改善箇所説明図

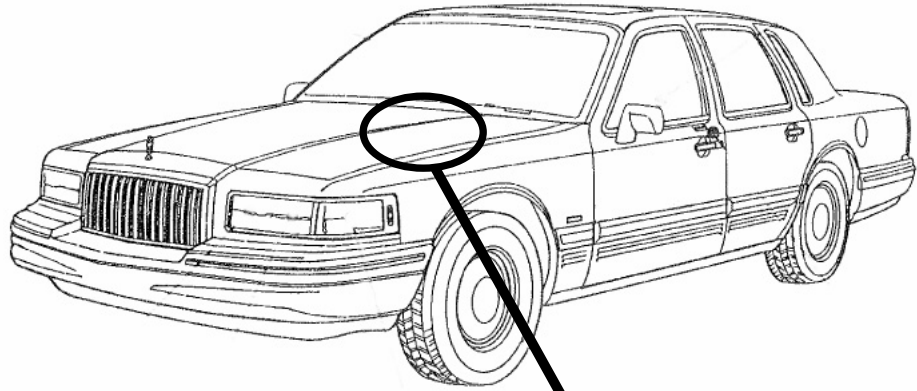
マスターシリンダーに取り付けられている定速走行装置解除スイッチにおいて、当該解除スイッチ内部のシール構造が不適切なため、ブレーキ液が漏れて内部の電気端子にかかり、接点が腐食することがある。そのため、スイッチ内部の抵抗値が高くなり、スイッチが過熱されて溶解し、最悪の場合、火災に至るおそれがある。

全車両、定速走行装置解除スイッチおよび配線を対策品に交換する。
